# AUTOSTRADA A11: FIRENZE – PISA NORD

## AMPLIAMENTO ALLA TERZA CORSIA TRATTO: FIRENZE - PISTOIA

### VERIFICHE DI OTTEMPERANZA ALLE PRESCRIZIONI A1, B7, B8 e B9 DEL DECRETO VIA D.M. n. 0000134 del 20.05.2016

Relazione esplicativa

Edificio 10022

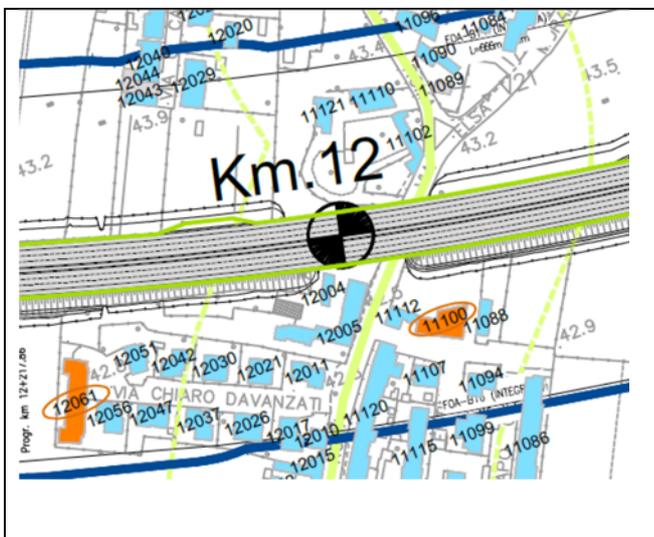
1.1.1. premesso che gli interventi diretti sui ricettori sono da autorizzarsi nei limiti di cui non vi sia nessun'altra possibilità di intervento e premesso anche che il SIA - stante alcuni sforamenti dei limiti regolamentari - prevede alcuni interventi puntuali, dovranno essere messi in atto ulteriori interventi di tipo vegetazionale (anche parziali), ove possibile, di ulteriore attenuazione del rumore per garantire l'uso delle pertinenze stesse;

Nel tratto di ampliamento di A11 è previsto l'intervento diretto per 4 edifici per un totale di 5 piani (Edifici 10022, 11100, 12061 e 13070). Tutti i ricettori sono mitigati da barriere acustiche. Per motivi tecnico-progettuali l'altezza delle barriere acustiche previste a mitigazione dei ricettori citati (FOA-B09, FOA-B16, FOA-B19), devono essere di tipo integrato al fine di evitare l'ampliamento della piattaforma stradale che comporterebbe la demolizione degli edifici interessati e/o annessi. Le barriere di tipo integrato svolgono infatti la duplice funzionalità di barriera di sicurezza e barriera acustica permettendo di evitare l'occupazione necessaria a garantire il corretto funzionamento dei dispositivi di ritenuta. La disponibilità di questo tipo di barriere è limitata dalla necessità che siano sottoposte alle omologazioni previste dalla legge e al momento l'altezza massima installabile è pari a 5m. Non sono quindi possibili miglioramenti della mitigazione acustica, senza modifiche del corpo autostradale attuale.

Solo in un caso, ric. n. 10022, vi è superamento del limite diurno che può potenzialmente limitare la fruizione delle pertinenze (generalmente non utilizzate nel periodo notturno 22-06). Stante la particolare vicinanza all'autostrada e la necessità di garantire l'accesso all'attività produttiva retrostante non è possibile inserire interventi a verde, che comunque risulterebbero a tergo della barriera acustica e quindi inefficaci per un'eventuale ulteriore mitigazione dell'impatto acustico.

Figura 3.2.3 - Planimetria progetto definitivo.

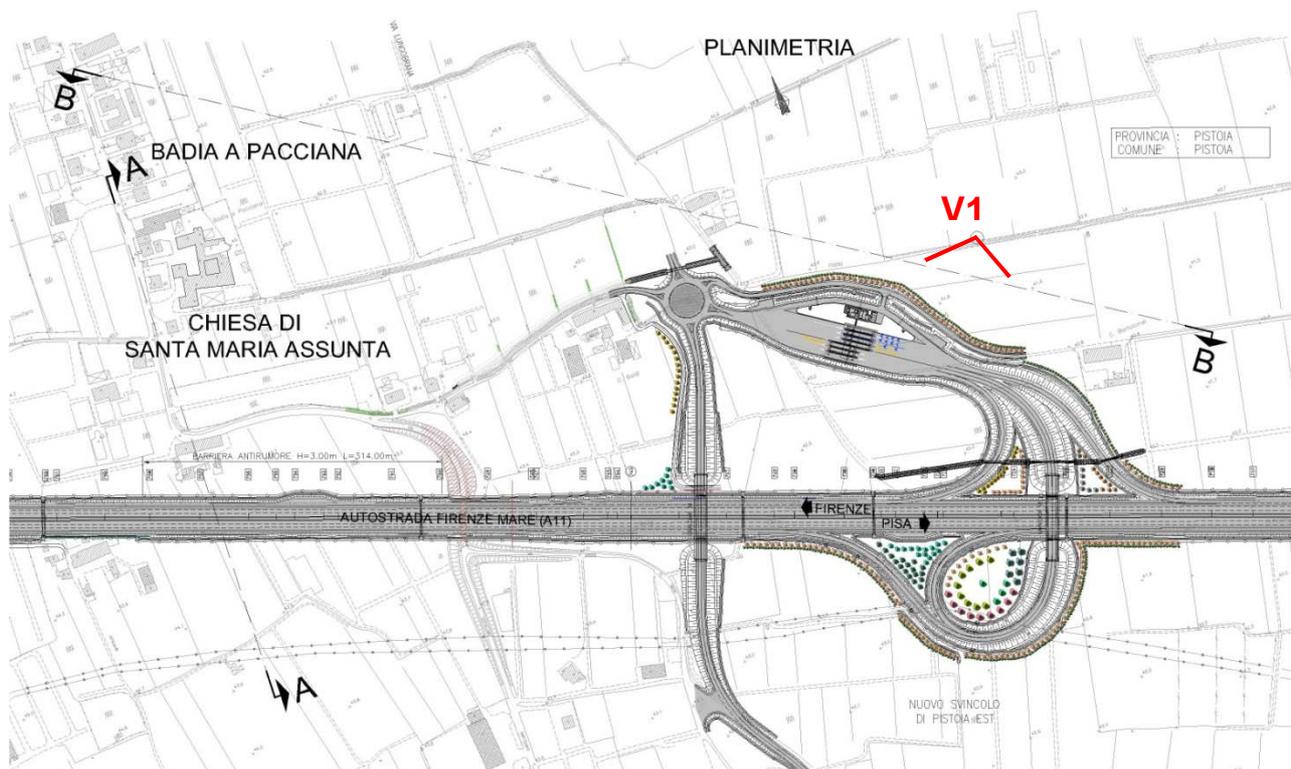
- a) prevedere un'adeguata schermatura a verde che dovrà essere esplicitata attraverso adeguati elaborati grafici e fotosimulazioni;
- b) approfondire le relazioni tra la nuova opera e la vicina Chiesa di Badia a Pacciana effettuando una specifica analisi degli impatti determinati e proponendo le necessarie opere di mitigazione.

Il progetto definitivo propone la piantumazione di alberi ad alto e basso fusto al fine di creare un fronte di mitigazione, con particolare attenzione alle aree caratterizzate da un'alta qualità paesaggistica, storica e architettonica, conferita loro dalla ricchezza delle componenti presenti in sito, in particolare l'area territoriale di Pacciana.

A circa 900 metri dalla Chiesa di Santa Maria Assunta, si trova il nuovo svincolo di Pistoia est che permette le uscite e le entrate in autostrada A11 per direzione Pisa e Firenze. (fig. 3.2.3)

Figura 3.3.2 – Barriera acustica tipo A – Prevalentemente opaca.

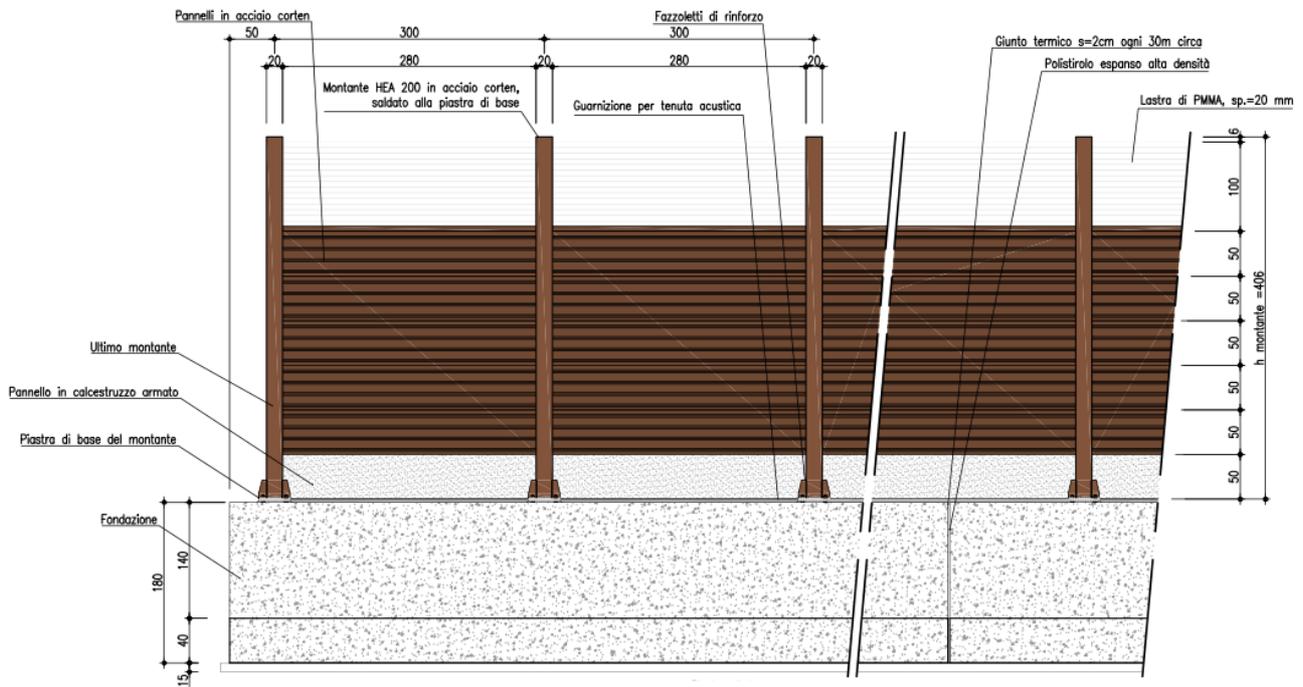
9. Per quanto attiene le barriere fonoassorbenti, considerato che le soluzioni proposte nella relazione paesaggistica non rispondono completamente alle richieste formulate dalla Direzione Generale per il Paesaggio; le Belle Arti, l'Architettura e l'Arte Contemporanee con nota del 27/04/2012, dovranno essere previsti approfondimenti progettuali circa le tipologie da utilizzarsi nei vari tratti del percorso al fine di garantire il più possibile la godibilità dal percorso dell'Autostrada del paesaggio circostante - in particolare nei tratti tutelati ai sensi del D.Lgs. 42/2004 e s.m.i., nel tratto Serravalle Montecatini verso Montecatini Alto e Monsummano Alto in entrambe le direzioni - ed assicurare, nel contempo, soluzioni formali di elevata qualità architettonica.

- cambiando la tipologia architettonica, ovvero mantenendo la geometria dei manufatti ma cambiando il materiale, che passa da acciaio/alluminio verniciato a d acciaio corten, lasciato a vista
- eliminando la cornice del pannello trasparente sommitale, al fine di minimizzare la percettibilità del bordo superiore delle barriere;
- declinando la nuova caratterizzazione architettonica in due tipologie:
  - Tipo A prevalentemente opaca e pertanto prevalentemente fonoassorbente, per i tratti ove garantire intervisibilità è stato ritenuto non significativo o non fattibile per conservare l'efficacia della mitigazione acustica;
  - Tipo B prevalentemente trasparente e pertanto prevalentemente fonoriflettente, per tutti quei tratti ove il mantenimento della godibilità del paesaggio circostante non pregiudica l'efficacia e rispondenza normativa della mitigazione acustica.

La tipologia di barriera che si prevede di utilizzare presenta le pannellature fonoassorbenti in corten con la parte sommitale (per barriere oltre i 3.50 m di altezza) in materiale trasparente (PMMA).

Per ogni altezza possibile prevista, è stata individuata la quota parte di PMMA, quindi di lastra trasparente collocata nella parte alta superiormente ai pannelli fonoassorbenti, con caratteristiche dimensionali compatibili con le dimensioni standard esistenti sul mercato e ottimali rispetto alle esigenze di inserimento ambientale ed in funzione del livello di assorbimento acustico richiesto (in generale pari al 25%).
